Resumé af indkomne bemærkninger til projektet Blåvand Kyst, Byrådets vurdering af disse

I forbindelse med den offentlige høring af ideoplægget til projektet Blåvand Kyst, har Varde Kommune modtaget 70 bemærkninger. Bemærkningerne er nummererede på vedlagte bilag med navn, adresse og bemærkninger iht. emneindeksring.

Figur 1 Projektområdet med §3 beskyttede områder og Oksbydige markeret

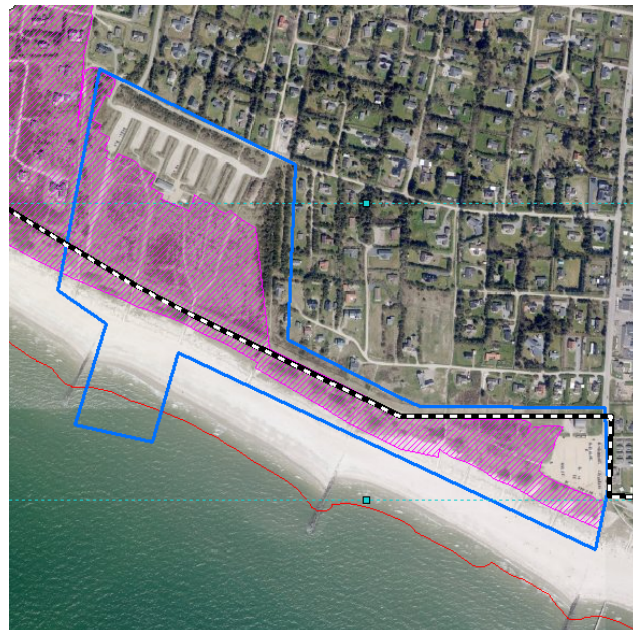
Høringssvar nr. 3, 5, 6, 7, 9, 10, 11, 12, 13, 14, 15, 16, 17, 18, 19, 20, 21, 22, 23, 24, 25, 26, 27, 28, 29, 30, 31, 32, 33, 34, 35, 36, 39, 40, 41, 43, 44, 45, 46, 47, 48, 49, 51, 52, 53, 54, 55, 56, 57, 58, 60, 61, 62, 63, 64, 65, 66, 67, 68 og 69 gør indsigelser mod at inddrage natur- og klitområder, der forefindes i projektområdet. En særlig bekymring angår inddragelse af naturområdet på Hafniagrunden med begrundelse i, at området i dag fremstår fri for boligbyggeri, som en slags åndehul, i det ellers tæt bebyggede sommerhusområde. Derudover påpeges det, at området i dag bliver brugt til rekreative formål, samt en direkte vej til stranden. Flere indsigere bemærker, at projektområdet er udpeget efter naturbeskyttelseslovens §3 som beskyttet hede, og påpeger, at dispensation for §3 natur ikke er omfattet af forsøgsordningen. Flere indsigere spørger hvordan forsøgsprojektet forholder sig til Varde Kommunes vision "Vi i naturen".

Kortet til højre viser med lilla skråkravering den vejledende registrering af § 3-beskyttet hede efter naturbeskyttelsesloven i projektområdet. Den stiplede streg angiver grænsen mellem sommerhusområde og landzone. I arealet med sommerhusområde (nord for strengen) har § 3-beskyttelsen kun begrænset betydning, idet dette areal kun er beskyttet imod tilstandsændringer med landbrugsmæssige formål. Det vil sige, at etableringen af hotel med tilhørende faciliteter nord for den stiplede linje ikke kræver dispensation efter naturbeskyttelsesloven. I arealet med landzone kræver alle tilstandsændringer dispensation.

Det er Byrådets vurdering, at forsøgsområdet i dag fremstår som et hedeareal med klitdannelser og et beskyttelsesdige mod stormflod og vandstigninger. Derudover forefindes to parkeringsarealer ved hhv. Hafniagrunden og ved Hvidbjerg Strandvej. Disse arealer bliver i dag anvendt til rekreative formål af besøgende, som dels kan tilbyde en vis form for læ for vinden og egner sig til ophold. Klitarealerne og hedeområdet på Hafniagrunden egner sig godt til andre aktiviteter, såsom leg og spil. Derudover anvendes arealerne som adgang til og fra stranden. Byrådet ønsker ikke med forsøgsprojektet at fjerne anvendelsen og den rekreative værdi, som arealerne har i dag. Det er derimod ønsket at give flere adgang til disse arealer og udvide aktiviteterne, herunder med et hotel, et plateau i klitterne, en boardwalk og diverse legeaktiviteter.

Byrådet vurderer, at forsøgsprojektet er i tråd med Varde Kommunes fællesvision ”Vi i naturen”. Visionen er at værne om naturen, men også om adgangen og den måde som vi benytter den på. Med ideoplægget skabes der flere aktiviteter og en større rekreativ anvendelse af klit- og hedearealerne umiddelbart bag ved stranden. Der tilføjes ligeledes en række funktioner, som skal bidrage til at gøre kystområdet ved Blåvand mere attraktivt. Hotellet på Hafniagrunden vil give flere besøgende muligheder for at opleve og nyde naturen ved Blåvand Strand med udsigt til havet og det rekreative område. Det blå plateau med et gårdrum, som giver læ, vil være velegnet til strandaktiviteter, når vinden er hård eller vejret er mindre godt. En boardwalk, der strækker sig igennem området fra Hvidbjerg Strand til Blåvand Strand, vil give flere mulighed for at opleve landskabet og den unikke natur ved kysten. Boardwalken er uden trapper og skarpe hældninger, så også gangbesværede har mulighed for at bevæge sig i klitterne. Legeaktiviteter i klitterne og langs strandkanten skal gøre det mere attraktivt for børnefamilier, at komme og nyde stranden, også når det ikke er perfekt badevejr.

Der er igangsat en naturkvalitetsvurdering af hele projektområdet, som skal klarlægge projektets konsekvens for dyre- planteliv. Der skal i forbindelse med det videre planarbejde for delprojekterne foretages en screening efter lov om miljøvurdering af planer og programmer for at vurdere behovet for en miljøvurdering. Ligeledes skal det vurderes om delprojekterne er omfattet VVM-bekendtgørelsens bilag 2, hvorefter der skal foretages en VVM-screening for at vurdere behovet for en VVM-redegørelse. Da delprojekterne grænser op til Natura 2000-områder, vil der i det videre arbejde blive vurderet, om der skal udarbejdes Natura 2000 Væsentlighedsvurderinger efter Habitatbekendtgørelsen.
